**福島第一原子力発電所 特定原子力施設に係る実施計画の
変更認可申請（使用済燃料乾式キャスク仮保管設備におけ
る輸送貯蔵兼用キャスクの増設）に係る審査について**

令和2年9月29日

原子力規制委員会

図1 キャスク仮保管設備配置概略図

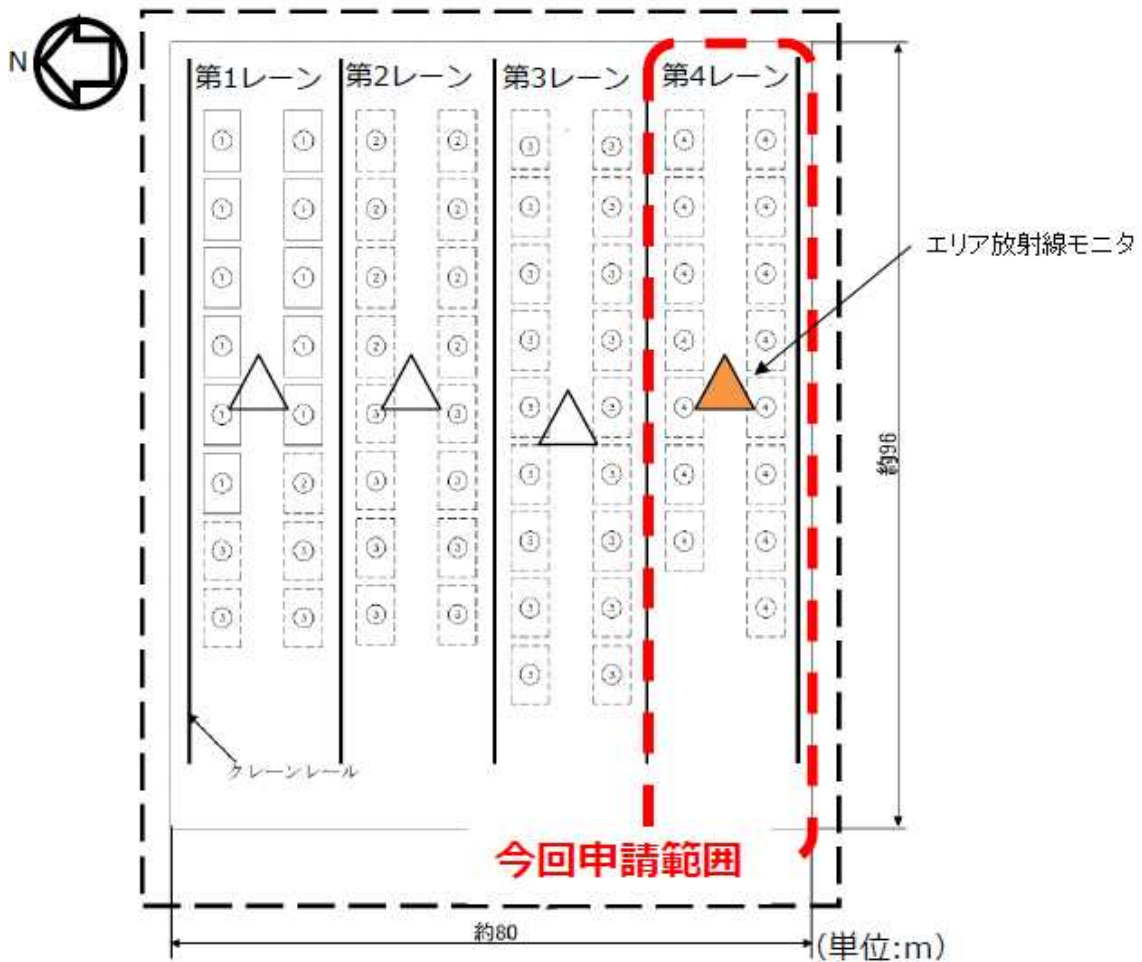
変更認可申請は、キャスク仮保管設備の第4レーンに兼用キャスクを15基増設するとしている(図1参照)。また、増設する兼用キャスクは、1基ずつコンクリートモジュールに格納して保管するとしている。

規制委員会は、増設する兼用キャスクは、実施計画において既認可の 30 基の兼用キャスクと同一設計であり、また、兼用キャスクを格納するコンクリートモジュールも既認可と同一の設計であることから、増設する兼用キャスクの保管時に、除熱機能、密封機能、遮蔽機能及び臨界防止機能が確保されることを確認した。

使用済燃料等の保管容量については、現在実施している 3 号機の SFP からの燃料取り出し終了後は、6 号機、5 号機の一部、2 号機、5 号機の残り、1 号機の燃料の順番で SFP からの燃料取り出しを実施する予定であって、キャスク仮保管設備に兼用キャスクを 15 基増設することにより新たに 1,035 体の燃料の保管が可能となり、6 号機の一部及び 5 号機の一部の燃料取り出しに必要な共用プールの空き容量が確保されることを確認した。また、2 号機以降の燃料取り出しのための共用プールの空き容量を確保するため、更なるキャスクの増設について現在検討していることを確認した。

図2 コンクリートモジュールの概略図 ※実施計画より抜粋

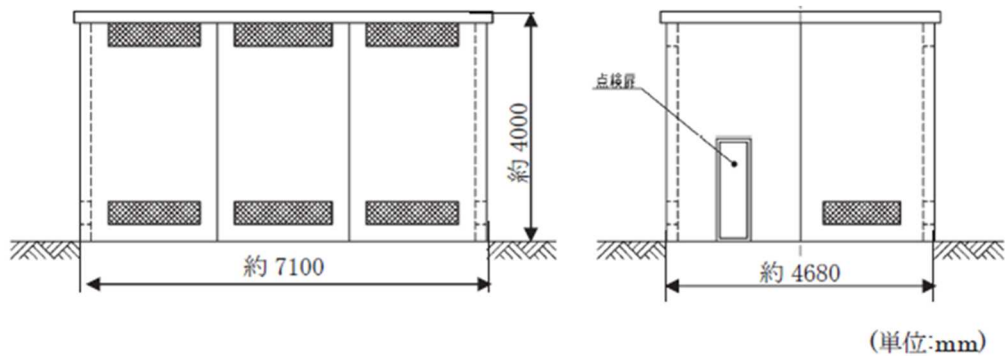
- a. 兼用キャスクについては、基準地震動 S_s に対し、安全機能を維持するために必要な構造強度を有する設計とする。
- b. 支持架台については、基準地震動 S_s に対し、キャスクを落下・転倒させない設計とする。
- c. コンクリートモジュール（図 2 参照）については、建築基準法及び国土交通省告示に基づくとともに、基準地震動 S_s に対し倒壊等が生じず、キャスクの安全機能に波及的影響を与えない設計とする。
- d. クレーンレール及びレール固定部材は、基準地震動 S_s に対し、クレーンの転倒・倒壊・逸走等により、キャスクの安全機能に波及的影響を与えない設計とする。
- e. コンクリート基礎（図 3 参照）については、基準地震動 S_s に対し、キャスク支持架台に作用する力を支持するとともに、これを固定する固定ボルトの引き抜き力に対し耐える設計とする。

- a. 増設する兼用キャスク、支持架台及びコンクリートモジュール並びにクレーンレール及びレール固定部材は、いずれも既認可のものと同じの設計であるため、地震荷重、積雪荷重及び風荷重について適切に考慮した上で強度解析がなされており、既認可のものと同等の強度を有すること。
- b. 兼用キャスクは、既認可と同様のコンクリート基礎の上に設置され、基準地震動 S_s による荷重状態においてもコンクリート基礎により支持されること。
- c. 地盤（図 3 参照）について、基準地震動 S_s による荷重により生じる応力が、許容限界を下回っていること。
- d. 落雷によりキャスク仮保管設備の複数のキャスクで蓋間圧力が測定不能となる事象が令和元年 7 月に発生したことを受け、既設設備について落雷対策を強化しており、今回増設する範囲の兼用キャスクについても既設のキャスクと同様に接地の強化を行うとしていること。
